KARTA NADZORU AUTORSKIEGO nr 2

FORT 2 KOŚCIUSZKO – KURTYNA I

Rekonstrukcja fragmentu muru Kurtyny I.

NADZÓR AUTORSKI nr 2/3
 Kutyra I - II
 - wersje robocze na poradę w Biurowie M.K.Z.
 październik 2015 r.

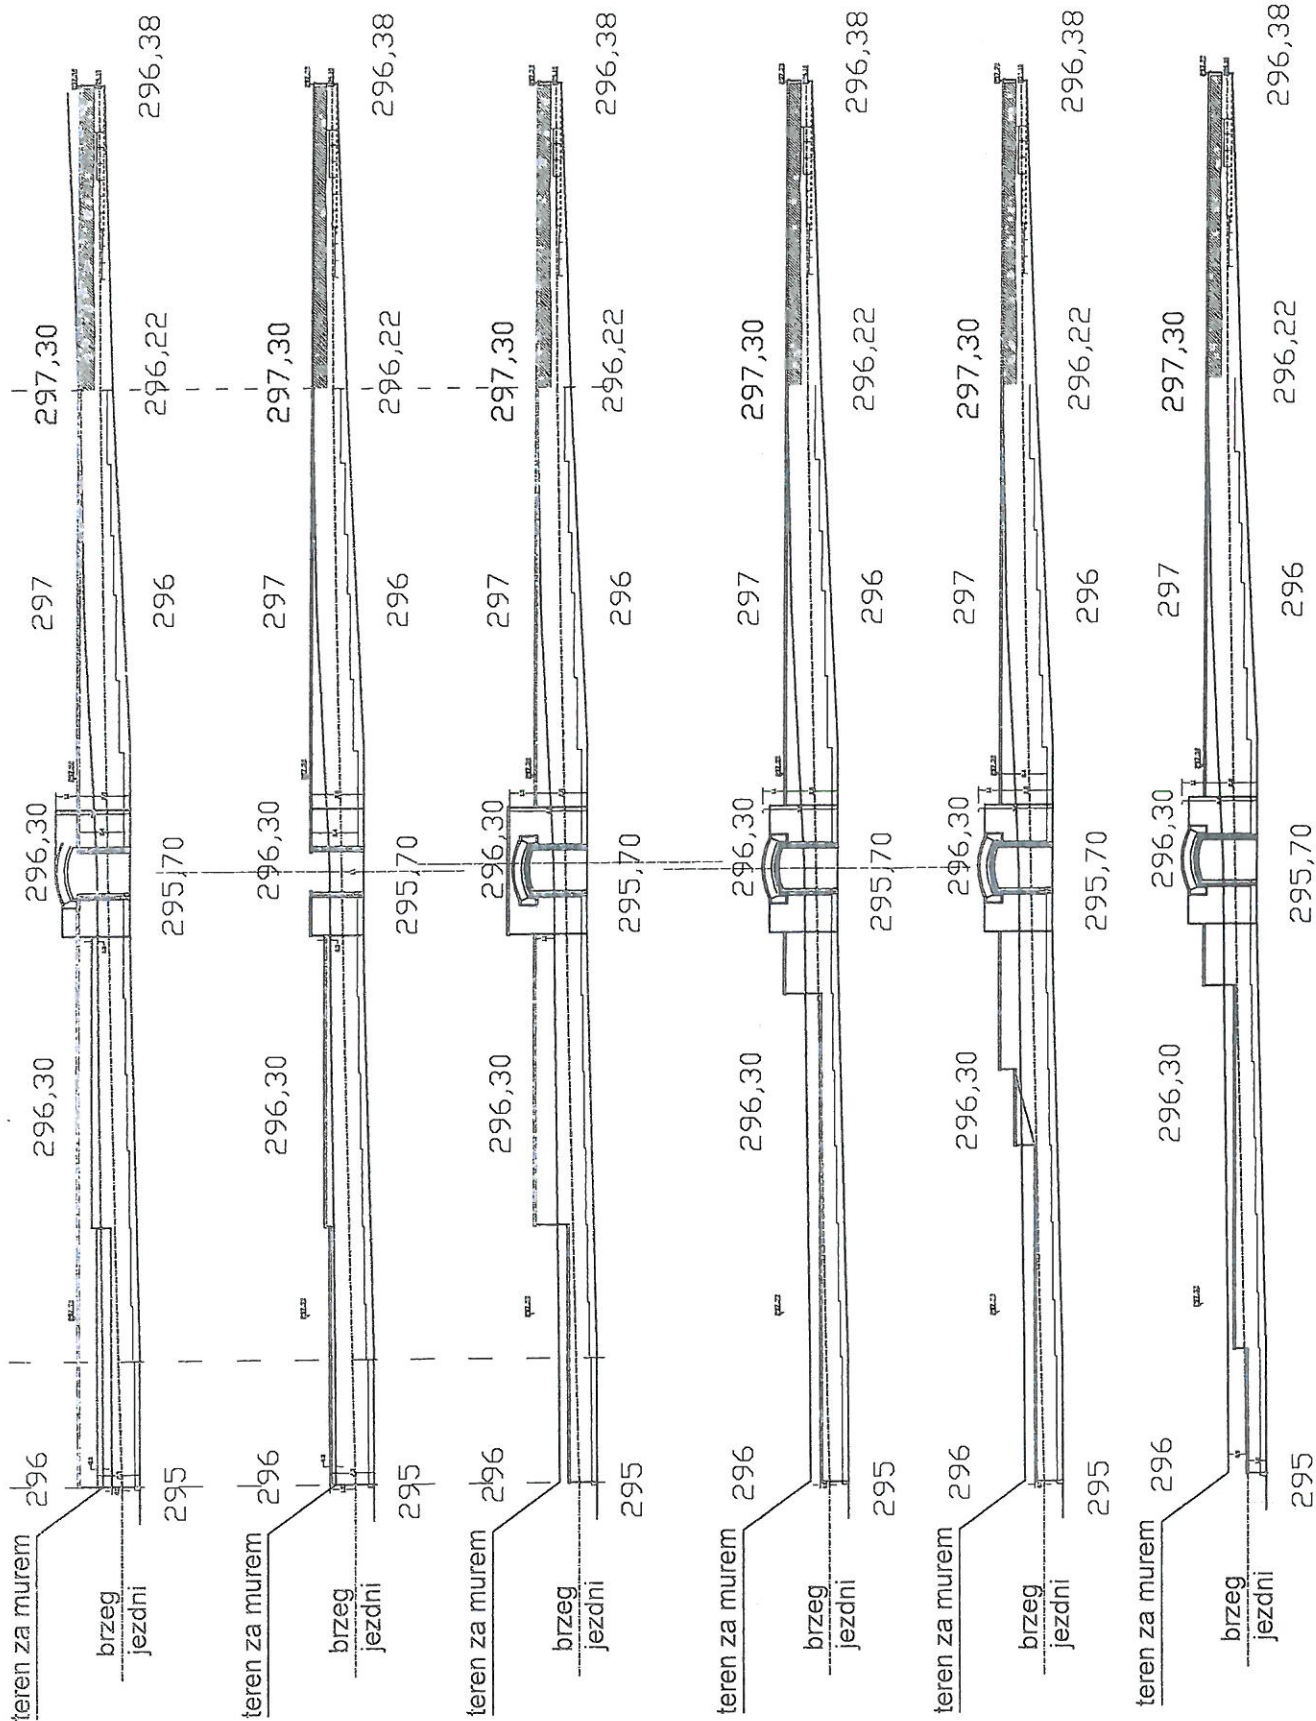
Przedkłada się rysunek częściowej rekonstrukcji muru Kurtyny I z odtworzeniem portalu bramy do poterny.

Zakłada się kontynuację wysokości odbudowy muru kurtyny od muru Bastionu II do ryzalitu bramy poterny. Mur należy nakryć nakrywą betonową na blasze trapezowej – jak opisano w nadzorach z października 2014.

Przypory kamienne po wewnętrznej stronie muru , należy odtworzyć do wysokości korony jedynie na odcinku od istn. muru Bastionu II do bramy poterny. Pozostawione w poziomie terenu będą świadkami konstrukcji budowli. Górną warstwę kamienia należy wypoinować zaprawą z dodatkiem hydrofobu. Całość impregnować hydrofobowo.

Ryzalit bramy poterny należy wznieść na wysokość 47 warstw cegieł ponad cokół – to jest 3 warstwy ponad nadproże bramy. Górną płaszczyznę ryzalitu nakryć nakrywą betonową na blasze trapezowej. Na bokach ryzalitu ukazać formę przekrojową muru – obustronnie licowaną cegłą z kamieniem wapiennym w warstwie wewnętrznej.

W ceglanym portalu bramy osadzić kamienne ościeże.

Odsłonięte boczne ściany poterny zrekonstruować do wysokości muru bramy.

Dalszy ciąg muru Kurtyny I obniżyć – jak pokazano na rysunku.

Narada w Biurze Miejskiego Konserwatora Zabytków w sprawie zakresu prac po przedstawieniu rysunków nadzoru autorskiego rekonstrukcji muru Kurtyny I. Uzgodniono wykonanie w całości odcinka od Bastionu II do ryzalitu poterny oraz ryzalit wraz z odworzeniem w cegle portalu i pozostawienia gniazda na kamieniarkę. Pozostałą część muru należy pozostawić na obecnym etapie prac i zabezpieczyć na okres zimowy.
